Mission régionale d'autorité environnementale
Île-de-France

Avis en date du 2 mai 2020

**de la Mission régionale d'autorité environnementale d'Île-de-France sur le projet de
parc d'activités et de logistique sis 1, avenue Boule à Beauchamp (Val d'Oise)**

Illustration 4: Disposition des bâtiments et desserte par les voiries. Source : étude d'impact

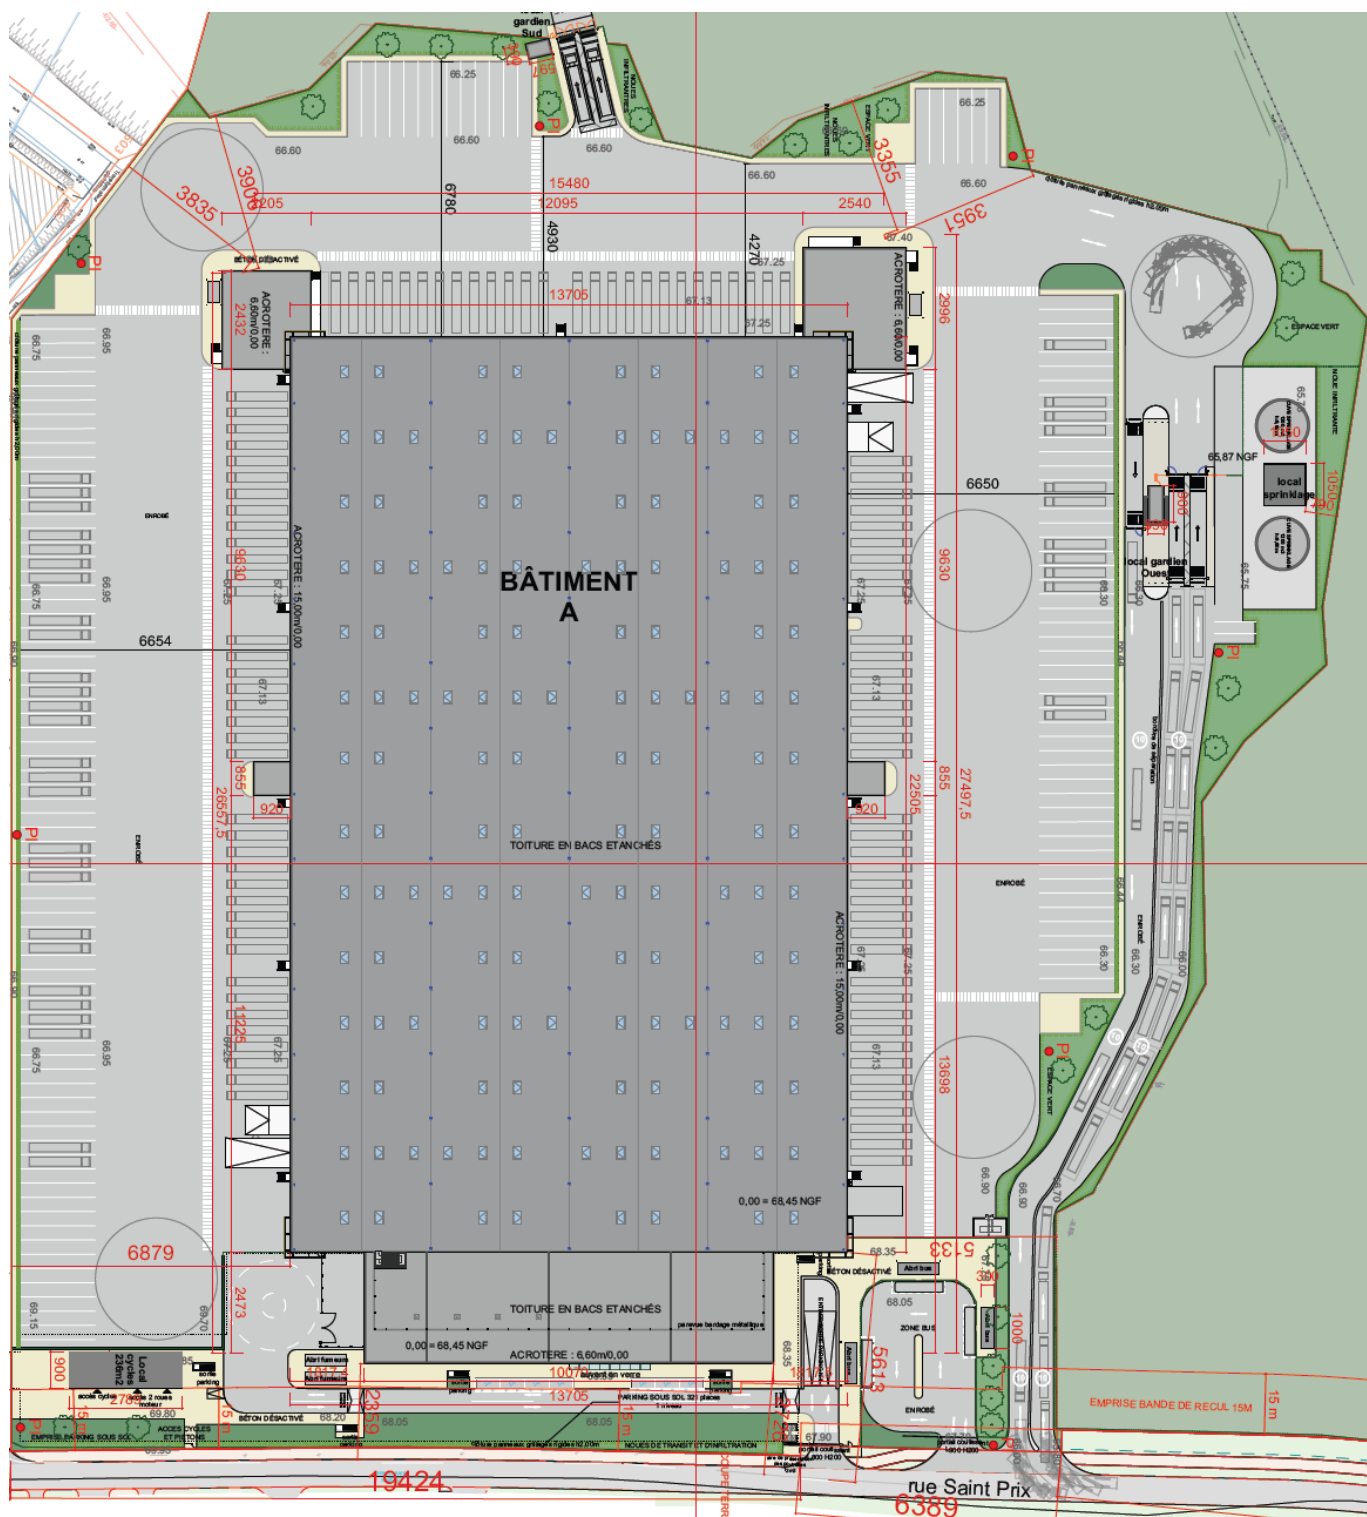
Selon le plan local d'urbanisme (PLU) de la commune de Beauchamp, il est envisagé d'aménager une nouvelle voie prolongeant le chemin de Pontoise à Saint-Prix (limitrophe du projet au nord) jusqu'à la RD 411 à l'ouest (p.53). Actuellement, le chemin de Pontoise à Saint-Prix prolonge la rue de Saint-Prix vers l'ouest depuis le carrefour avec l'avenue Boule et se termine en impasse située au nord du lot A. La nouvelle voie permettrait un accès au projet par le nord-ouest (y compris pour les poids lourds) et constituerait par ailleurs une nouvelle entrée de ville. Le plan de masse (illustration n° Erreur : source de la référence non trouvée) représente cette nouvelle voie⁵, ainsi qu'une voie au sud du lot A (rejoignant l'avenue de l'Égalité). Pour la MRAe, bien que cela ne soit pas précisé dans la description textuelle du projet, il s'agit d'une voie nouvelle percée dans le boisement pour desservir le lot A par le sud en rejoignant une voie existante, desservant le lot B et débouchant sur l'avenue de l'Égalité (cf. les tracés présentés sur les illustrations 3 et Erreur : source de la référence non trouvée et la p.23 de l'annexe trafic qui fait également mention de ce nouvel accès).

Toutefois, ces deux voies ne sont qu'évoquées dans le dossier. Ainsi il convient :

- de préciser comment sera organisée la desserte des deux lots, notamment pour les poids lourds et si les accès seront communs ou indépendants ;
- de confirmer que le projet comporte bien une deuxième voie pour desservir le lot A par le sud et que son projet de tracé est compatible avec le PLU de Beauchamp (espace boisé classé sur une grande partie des boisements) ;
- de présenter les caractéristiques de ces voies, de confirmer que celles-ci font bien partie du périmètre du projet (au sens de l'évaluation environnementale) et, dans le cas contraire, d'en justifier l'exclusion.

- de préciser comment sera organisée la desserte des deux lots, notamment pour les poids lourds ;
- le cas échéant, de présenter les caractéristiques des voies, leur(s) maître(s) d'ouvrage, et de confirmer que ces voies font partie ou non du périmètre du projet, ou d'en justifier l'exclusion ;
- de présenter dans le planning de réalisation des différentes phases du projet (lot A, lot B, voies d'accès).
